リコール届出一覧表

リコール届出日：平成 30 年 10 月 10 日

リコール届出番号	外 - 2733	リコール開始日：平成 30 年 10 月 11 日		
届出者の氏名又は名称	プジョー・シトロエン・ジャポン株式会社 代表取締役 クリストフ プレヴォ (製作国： フランス共和国) (製作者名： オートモビル・プジョー) (問い合わせ先： 0120-840-240 プジョーコール)			
不具合部位 (部品名)	燃料装置 (ロールオーバーバルブ)			
基準不適合状態にあると認める構造、装置又は性能の状況及びその原因	フューエルタンク内に取り付けられている車両横転時に燃料の逆流を防止するロールオーバーバルブにおいて、製造工程での溶接温度が不適切なため、樹脂製の当該バルブに穴が空いているものがある。そのため、事故等で車両が横転した際に燃料が漏れ出すおそれがある。			
改善措置の内容	全車両、フューエルタンク内のロールオーバーバルブを点検し、不具合が確認されたものはフューエルタンクを良品と交換する。			
不具合件数	0 件	事故の有無	0 件	
発見の動機	本国からの情報による。			
自動車使用者及び自動車分解整備事業者に周知させるための措置	<ul style="list-style-type: none"> ● 使用者 : 電話・ダイレクトメールにて通知する。 ● 自動車分解整備事業者 : 日整連発行の機関誌へ掲載する。 ● 対策実施済車両 : 対策済車両には、運転者席側ドア開口部のドアロックストライカー付近に外-2733のステッカーを貼付する。

改善箇所説明図

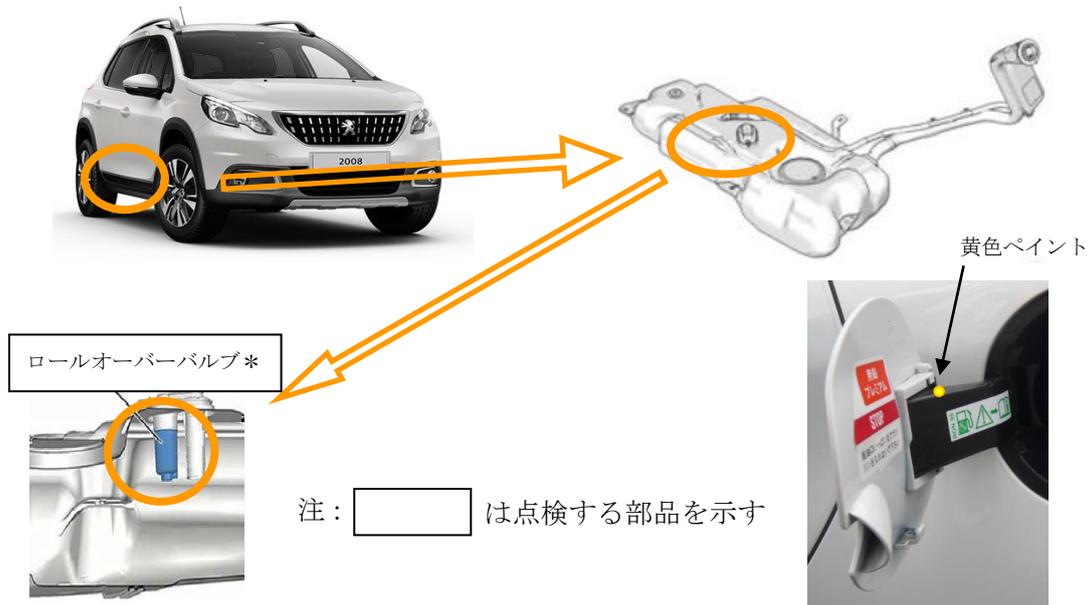
フューエルタンク内に取り付けられている車両横転時に燃料の逆流を防止するロールオーバーバルブにおいて、製造工程での溶接温度が不適切なため、樹脂製の当該バルブに穴が空いているものがある。そのため、事故等で車両が横転した際に燃料が漏れ出すおそれがある。

全車両、フューエルタンク内のロールオーバーバルブを点検し、不具合が確認されたものはフューエルタンクを良品と交換する。
